品番	TBV03425J	品名	壁付サーモスタット混合水栓	2 / 3
----	-----------	----	---------------	-------

・【金具補修品互換性情報】アーチハンドル補修時の注意情報

件名	アーチハンドル補修時の注意情報					
対象製品	TBV03435J、TBV03435Z、TBV03436J、TBV03436Z、TBV03440J、TBV03441J、TBV03441Z	TBV03454J、TBV03414J、TBV03414J1、TBV03414Z、TBV03414Z1、TBV03415J、TBV03415J1	TBV03415Z、TBV03415Z1、TBV03416J、TBV03416Z、TBV03416ZA、TBV03417J、TBV03417Z	TBV03417ZA、TBV03425J、TBV03452J、TBV03452Z、TBY01405J、TBY01405J1	TBY01405Z、TBY01405Z1、TBY01406J、TBY01406Z、TBY01406ZA	他

新旧製品識別方法

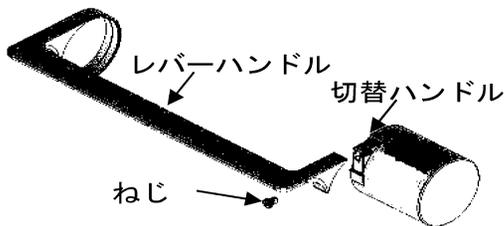
前期型品	切替時期 2023年11月	後期型品
<p>製造ロット 2023年10月31日まで</p> <p>切替ハンドル ねじを外した内部形状</p>  <p>めねじ 切替ハンドル ねじ 小さな突起</p> <p>現物での突起見え方</p>	<p>製造ロット 2023年11月1日以降</p> <p>切替ハンドル ねじを外した内部形状</p>  <p>めねじ 溝 大きな突起</p> <p>現物での突起見え方</p>	
<p>製造年月日の確認方法</p> <p>例) 230405=2023年4月5日</p>

注意 切替ハンドル、レバーハンドル、ねじのセットで新旧互換があります。各部品のみでの交換では新旧互換がありません。

ねじ緩み補修の際は、TH5D0477（切替ハンドル、レバーハンドル、ねじセット）で交換ください。

ねじ緩み補修以外の補修でねじだけ手配な場合は後期型品とはねじ長さが異なりますのでご注意ください。
前記型品用：TH61504M
（後期型品用：分解図参照）
